Европейская экономическая комиссия**Комитет по внутреннему транспорту****Всемирный форум для согласования правил
в области транспортных средств****175-я сессия**

Соглашение 1958 года:**Рассмотрение проектов поправок к существующим
правилам ООН, представленных GRSP****Предложение по дополнению 14 к поправкам серии 04
к Правилам № 44 ООН (детские удерживающие
системы)****Представлено Рабочей группой по пассивной безопасности***

Дополнение 14 к поправкам серии 04 к Правилам № 44 ООН (детские удерживающие системы)

Рисунки для разъяснения процедуры измерения

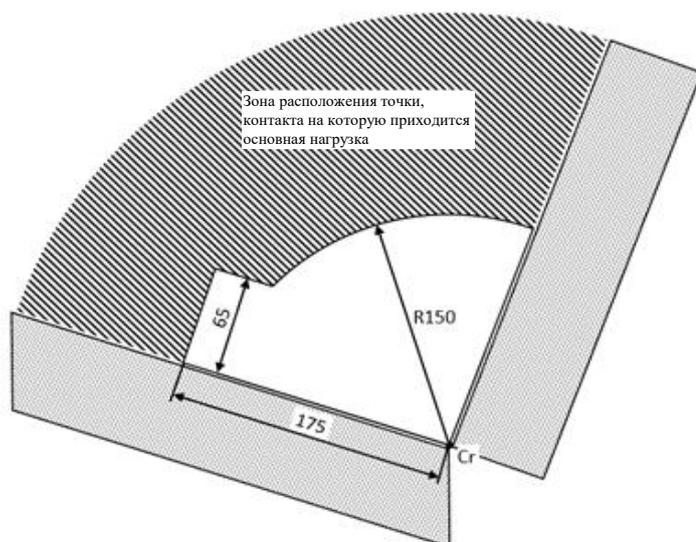
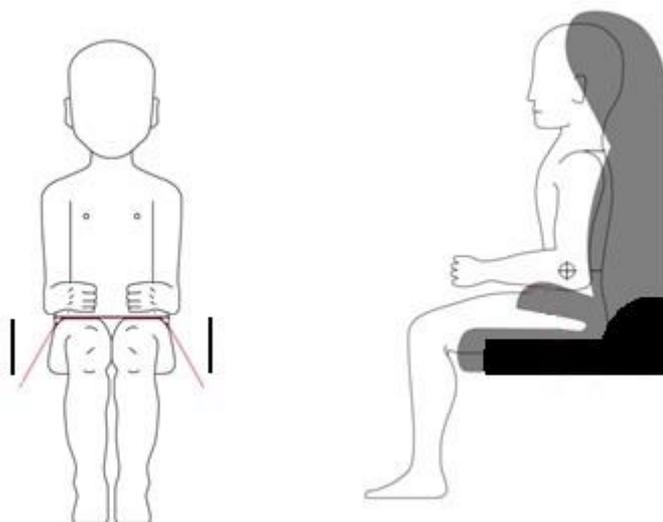
Пункт 6.1.8 изменить следующим образом:

«6.1.8 В детских удерживающих системах "универсальной" категории (кроме универсальных детских удерживающих систем ISOFIX) должна быть предусмотрена точка контакта, на которую приходится основная нагрузка, действующая между детским удерживающим устройством и лямкой ремня безопасности для взрослых. Эта точка должна быть расположена в радиусе не менее 150 мм от оси C_г, которая измеряется на детском удерживающем устройстве, как указано на рисунках ниже, установленном на стенде динамических испытаний в соответствии с приложением 21 к настоящим Правилам, без манекена.

В невстроенных детских удерживающих системах "универсальной" категории должна быть предусмотрена точка контакта, на которую приходится основная нагрузка, действующая между детским удерживающим устройством и лямкой ремня безопасности для взрослых. Эта точка должна быть расположена на расстоянии не менее 65 мм по вертикали над подушкой сиденья на испытательном стенде и в радиусе не менее 150 мм от оси C_г, которая измеряется на детском удерживающем устройстве, как указано на рисунках ниже, установленном на стенде динамических испытаний в соответствии с приложением 21 к настоящим Правилам, без манекена.

Проверка производится по обе стороны ДУС и вдоль продольной плоскости, параллельной средней плоскости ДУС.

Рисунки ребенка, удерживаемого лямкой

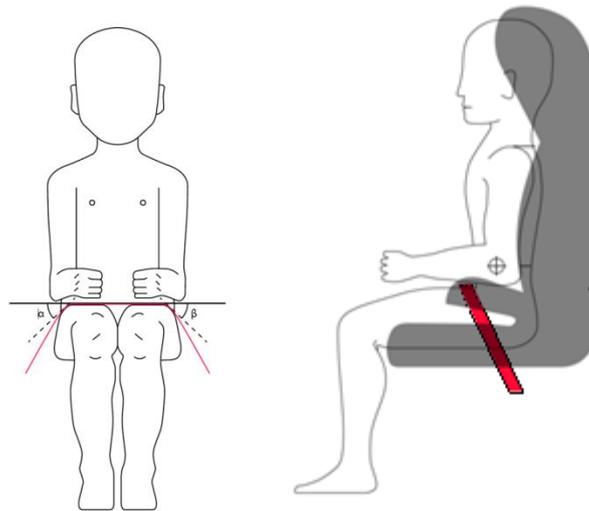
Пункт 6.2.2 изменить следующим образом:

«6.2.2 Все удерживающие устройства, в которых используется "поясная лямка", должны активно направлять ее с обеих сторон равномерно таким образом, чтобы нагрузка, передаваемая через эту "поясную лямку",

приходилась на таз. Система не должна подвергать уязвимые части тела ребенка (живот, пах и т. д.) чрезмерным нагрузкам.

В случае подушек бустерных сидений и самих бустерных сидений поясная часть ремня безопасности для взрослых должна активно направляться с обеих сторон равномерно для обеспечения того, чтобы нагрузки, передаваемые с обеих сторон через этот поясной ремень для взрослых, приходились на таз. Направление нагрузки на таз должно обеспечиваться с момента размещения ребенка в устройстве; поясная лямка ремня должна проходить по бедрам в направлении назад, едва касаясь складки на уровне таза. Углы α и β , образованные линией касания бедер лямкой и горизонталью, должны составлять более 10° .

«Рис. 7

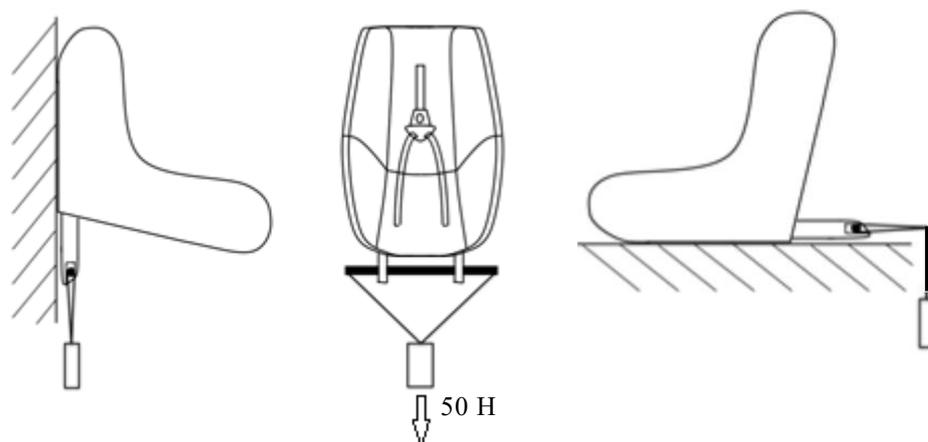
Рис. 7 изменить следующим образом:

«8.2.9 Сиденье в сборе или элемент, оснащенный креплениями ISOFIX (например, основание ISOFIX), при наличии на нем открывающей кнопки, прочно прикрепляется к испытательному устройству таким образом, чтобы соединительные детали ISOFIX были выровнены, как показано на рис. 7. К соединительным деталям ISOFIX прикрепляется стержень диаметром 6 мм и длиной 350 мм. К концам стержня прилагается сила в 50 ± 1 Н».
